工程指示 / 要求簡箋 ENGINEER INSTRUCTIONS(E.I.)

工程指示編號:	EI- 7938	修改版本:	-
	HK- 1150		
工程編號:	J 856	工程名稱:	天榮站
收件人:	生統/林仁安	發件人:	Iris
工程項目:	T3幕牆補鋁板(Defect)	日期:	14/06/2024

內容: T3幕牆補鋁板(Defect)  6月尾要送地盤-Alan收貨(Tel: 9276 7955)  請參考附件 Site Inspection Report 5337
完成上列要求日期: 26/06/2024

## Site Inspection Report

Photo no. 029

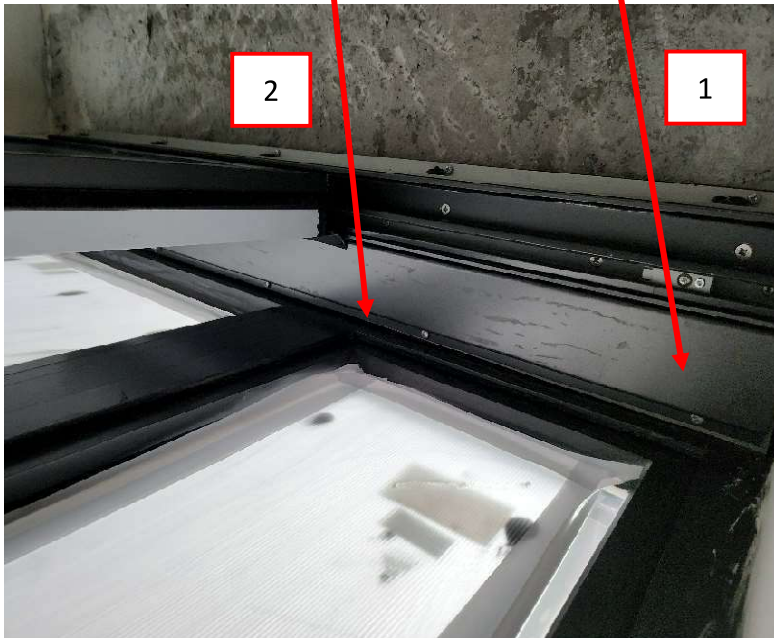
- 1.) 隔音窗碰窗收口已到、並開始安裝。
- 2.) 仍欠收口膠未完成、美特需盡快完成以免影響其他工作展開、如清紙清潔等等。

Photo no. 031

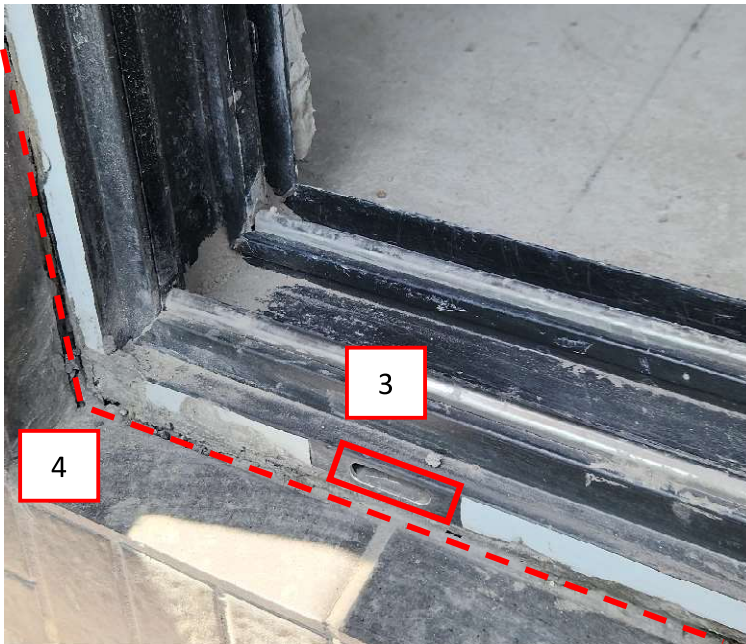
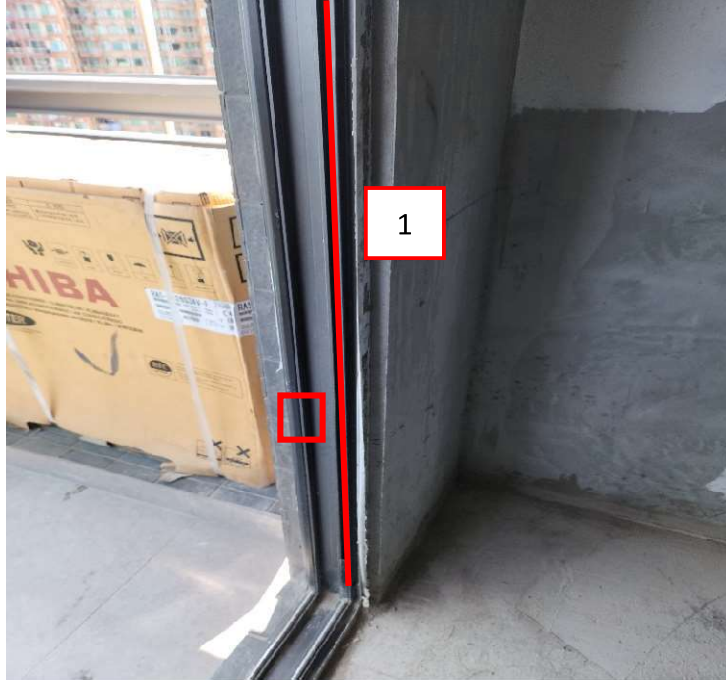
- 1.) 紅色線為 EPDM 收口膠條未安裝。
- 2.) 紅色方框為鎖扣安裝。
- 3.) 紅色方框為去水口蓋未安裝。
- 4.) 紅色段線牆邊膠未啣。

美特應盡早完成、及執妥有關位置、配合交樓。
